Objet : Avis conforme du Préfet – art. L.422-5 du code de l'urbanisme
Référence : PC 090047 22 A0002 déposé le 27/06/2022 par la société SELP VAILOG
FONTAINE représentée par M. VERON Lucas pour le projet d'une plate-forme
logistique dans le périmètre de la ZAC de l'Aéroparc de Fontaine
P.J. :

**Avis de la Mission Régionale d'Autorité environnementale
de Bourgogne-Franche-Comté
sur le projet de création d'un bâtiment industriel « BELFORT DC1 »
à usage d'entrepôt sur le site de l'Aéroparc
sur la commune de Fontaine (90)**

N °BFC-2022-3482

Mémoire en réponse à la MRAE

Extrait du plan masse du dossier d'étude d'impact

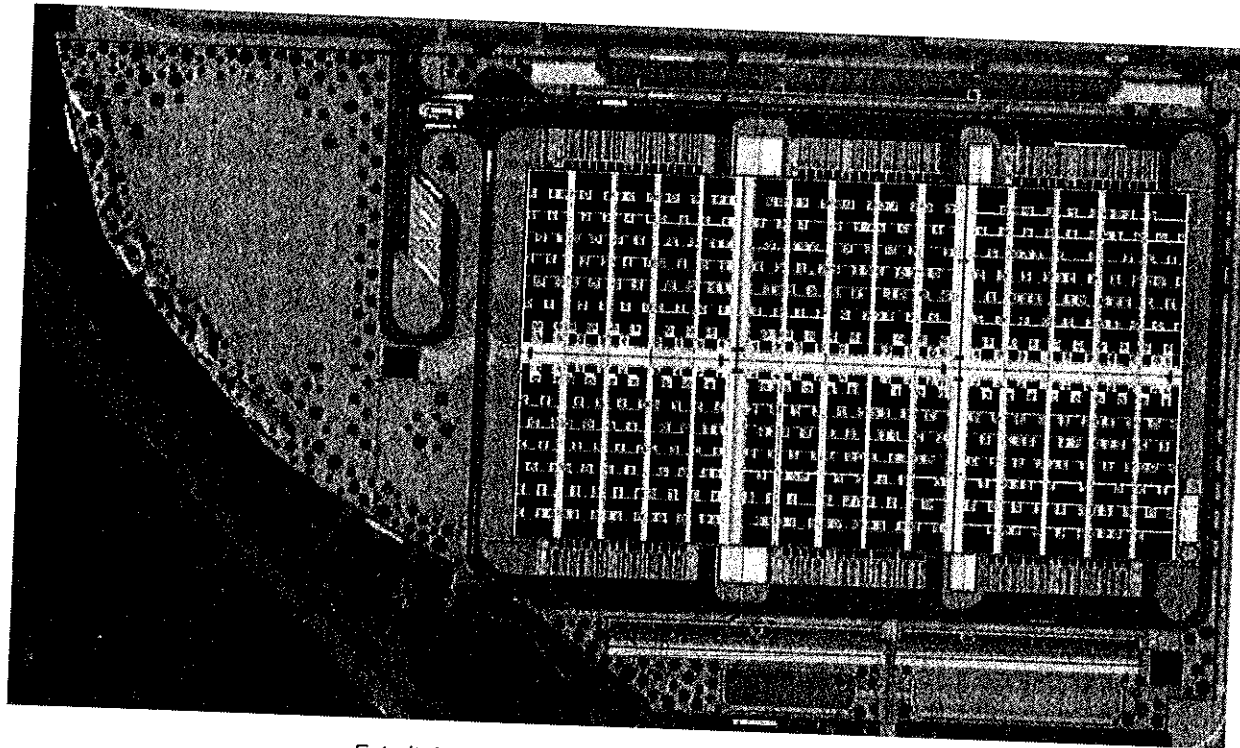
Le bâtiment (76 344 m²), le bassin étanche (2 178 m²) et les autres surfaces imperméabilisées (42 827 m²) représentent 70 % de la surface du lot 1.

l'imperméabilisation (indiquée comme « impact positif »).
La MRAe recommande de proposer des aménagements limitant l'imperméabilisation (dimensionnement des voiries, traitement des parkings VL par exemple).

Plan des modes doux projetés

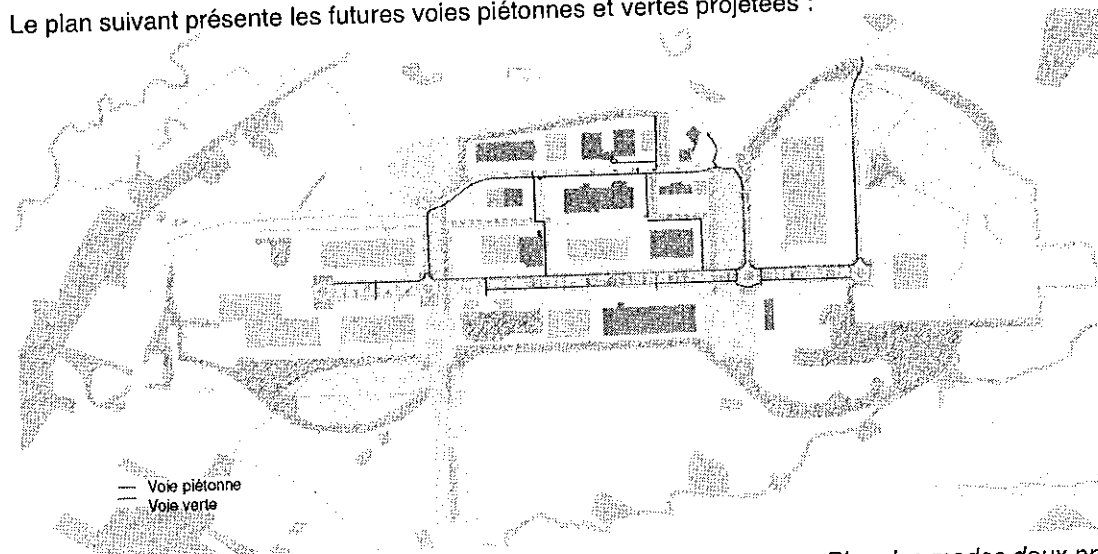
La MRAe recommande vivement de définir un plan de mobilité employeur ambitieux de façon à inciter le personnel à un report modal (transport en commun, covoiturage, modes actifs).

De plus, afin d'encourager le personnel, 20 % des places de stationnement seront équipées de borne pour recharge de véhicules électriques (40 places) et 2 abris vélos seront présents de 10 m² chacun.

A l'échelle de l'Aéroparc, la SODEB s'engage à créer un maillage interne cohérent et continu et à positionner les passages piétons en fonction des accès des parcelles.

Le plan suivant présente les futures voies piétonnes et vertes projetées :
